シールリング 仕様変更のご案内

シールリング「FSRN-HD」

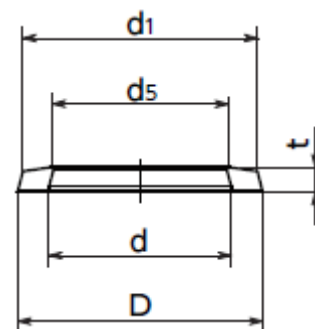
製造上の都合により、外径および内径寸法を下記の通り変更いたします。
本変更による、商品の性能への影響はございません。

品番	d1		d		D		d5
	変更後	変更前	変更後	変更前	変更後	変更前	追加
FSRN-12-8-2-HD	11.2	11.25	7.8	7	11.9	12.35	7.1
FSRN-14-10-2-HD	13.2	13.25	9.8	9	13.9	14.35	9.1
FSRN-16-12-2-HD	15.1	15.25	11.7	11	15.8	16.35	11.0
FSRN-18-14-2-HD	17.0	17.25	13.6	13	17.7	18.35	12.9
FSRN-21-17-2-HD	19.9	20.25	16.4	16	20.5	21.35	15.7
FSRN-22-18-2-HD	20.8	21.25	17.4	17	21.4	22.35	16.7
FSRN-25-21-2-HD	23.6	24.25	20.2	20	24.3	25.35	19.5
FSRN-30-26-2-HD	28.5	29.25	25.1	25	29.2	30.35	24.4
